# C406 (B) /P (BP) から

## ホテル向ウォシュレット一体形便器 (TCF92\*系) へのリモデル対応について

改定日2023. 8. 23

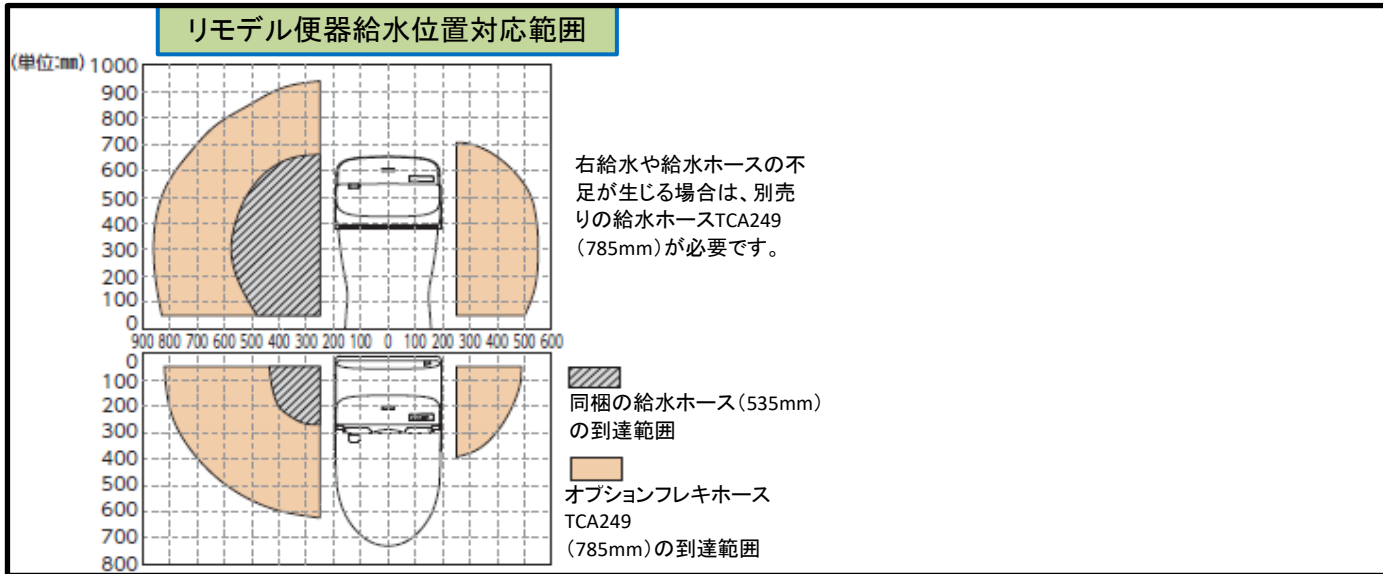
C406BPは排水心高さ100mmのため、このままでは対応できません。

HP876 (壁排水オプション一式) 排水心高さを20mm 偏心する部材を使用します。  
120mm ⇒ 100mm

便器前出寸法 74mmとなります。
